地下室一层变更

局部地下一层平面图 变更前

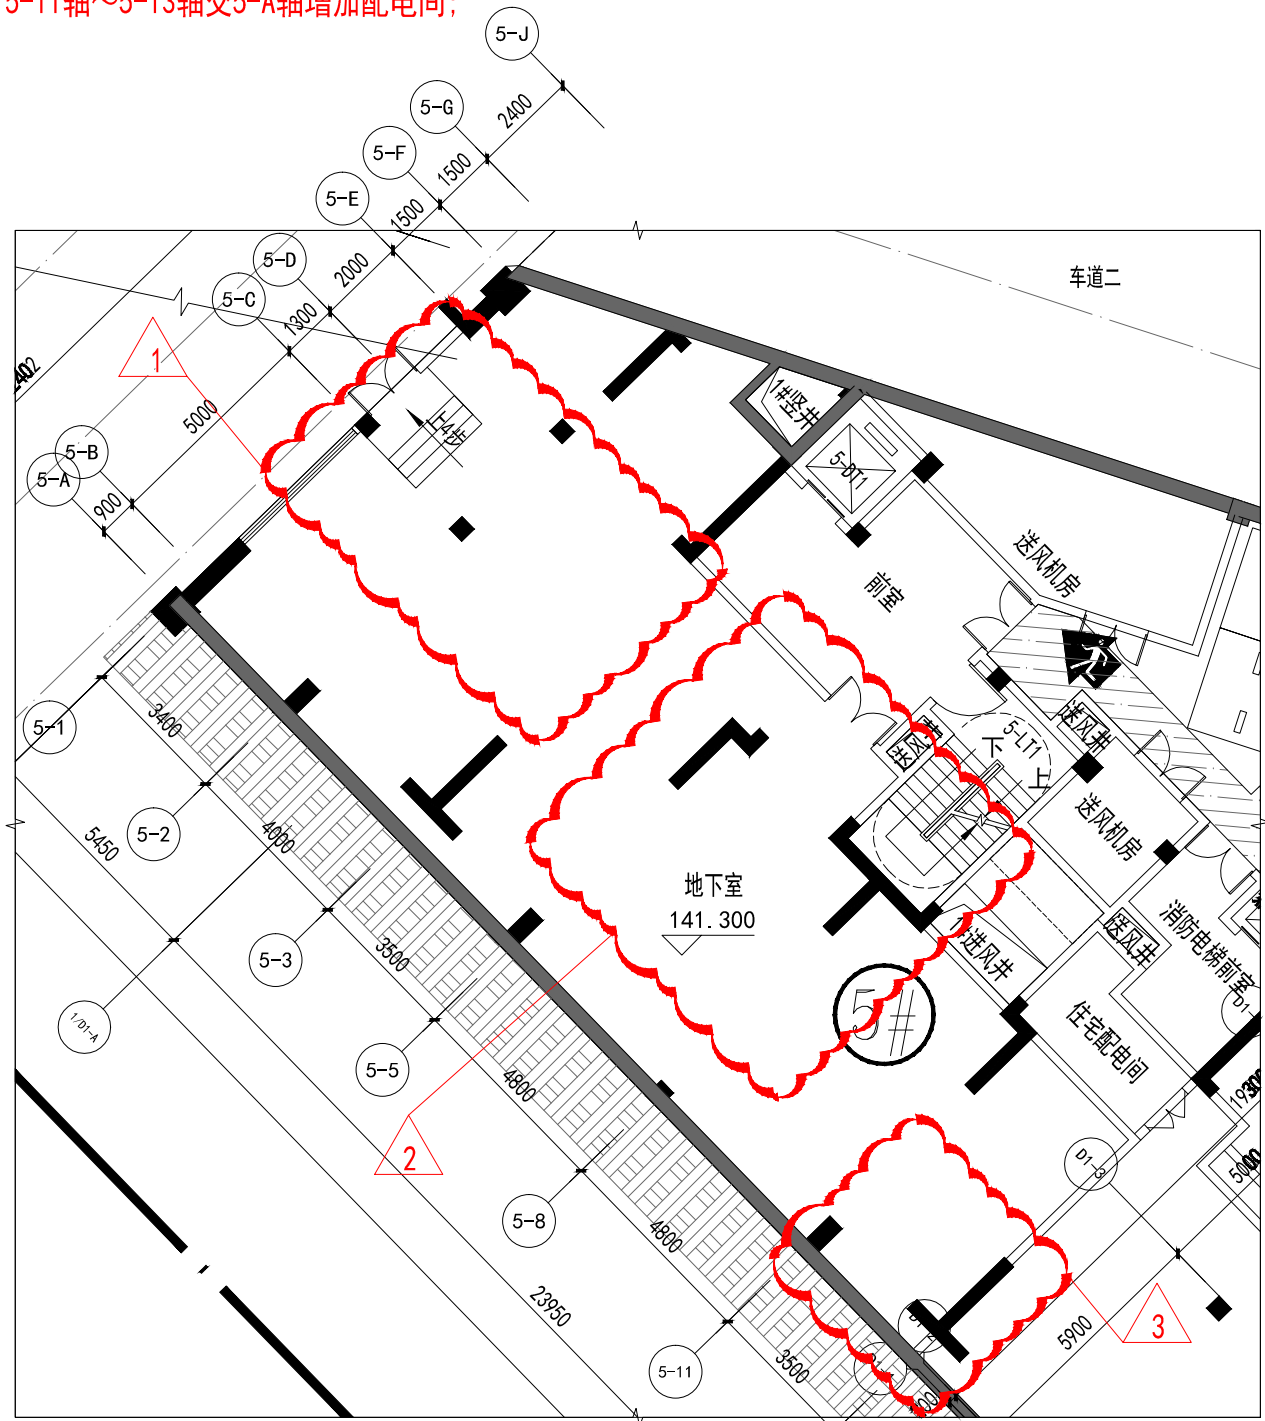
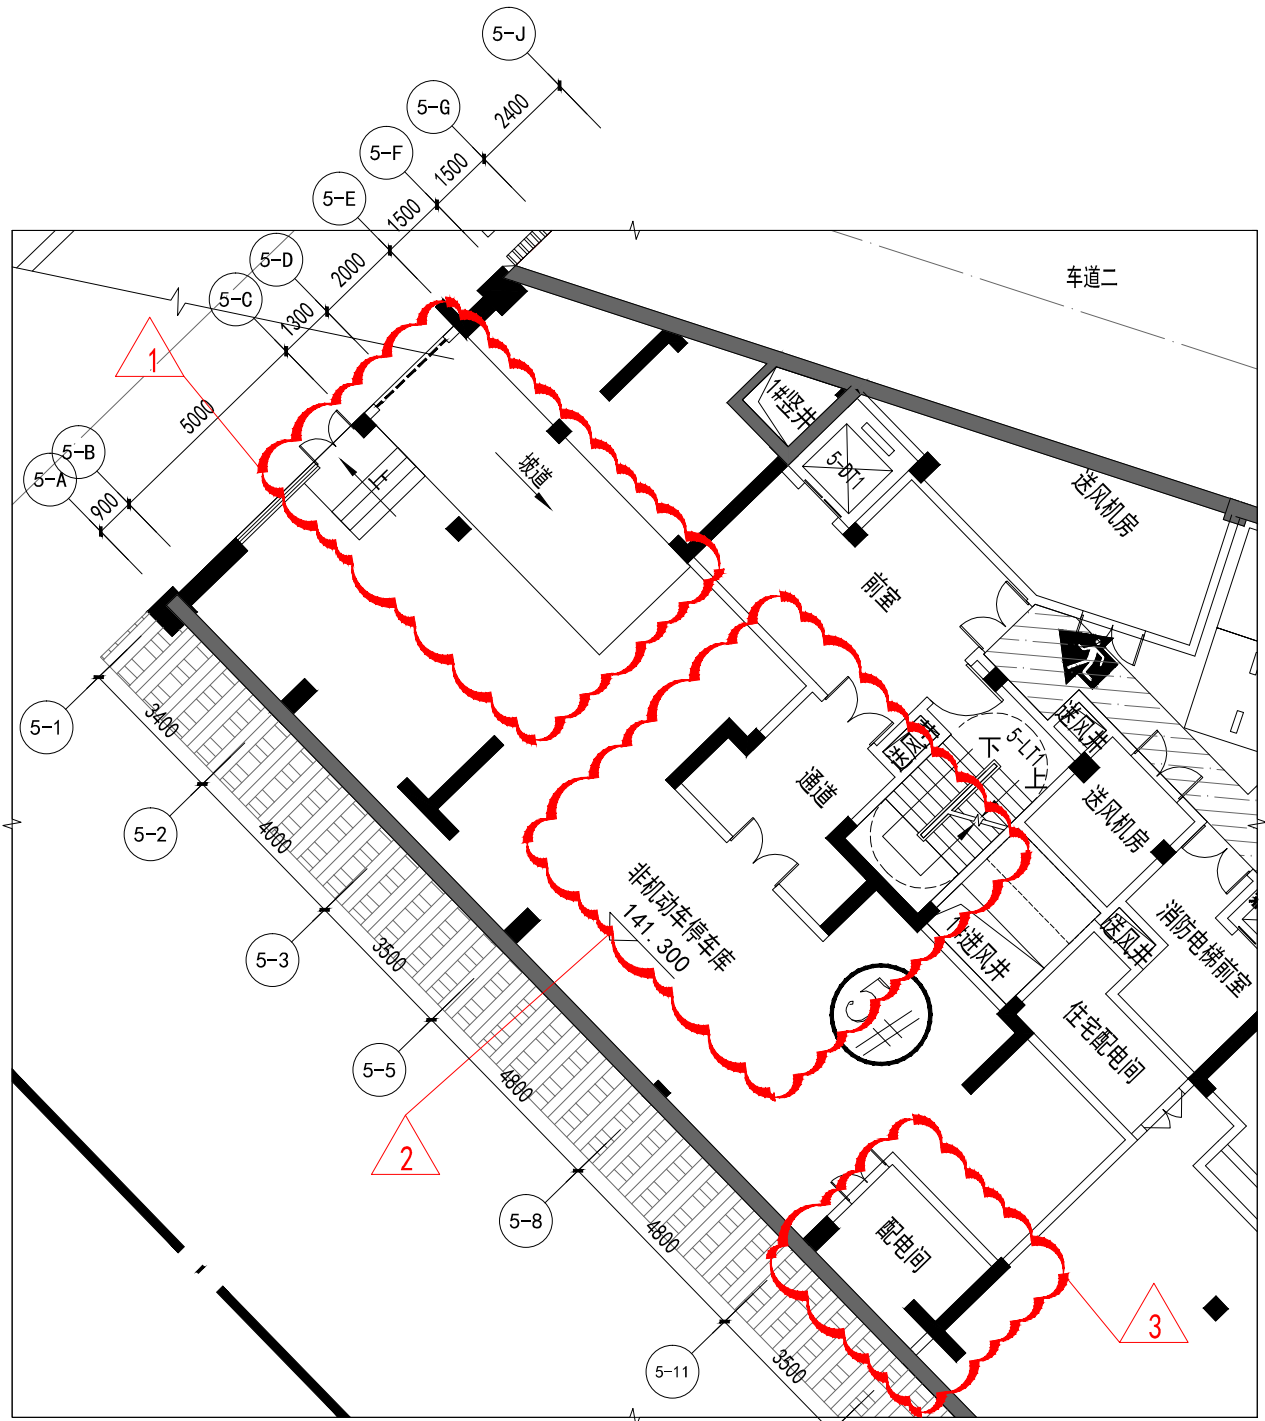
- 1、5-1轴交5-C轴的门窗调整，增加非机动车坡道及卷帘门；
- 2、5-1轴~5-13轴交5-A轴~5-G轴地下室区域更改为非机动车停车库，通向前室区域增加通道；
- 3、5-11轴~5-13轴交5-A轴增加配电间；
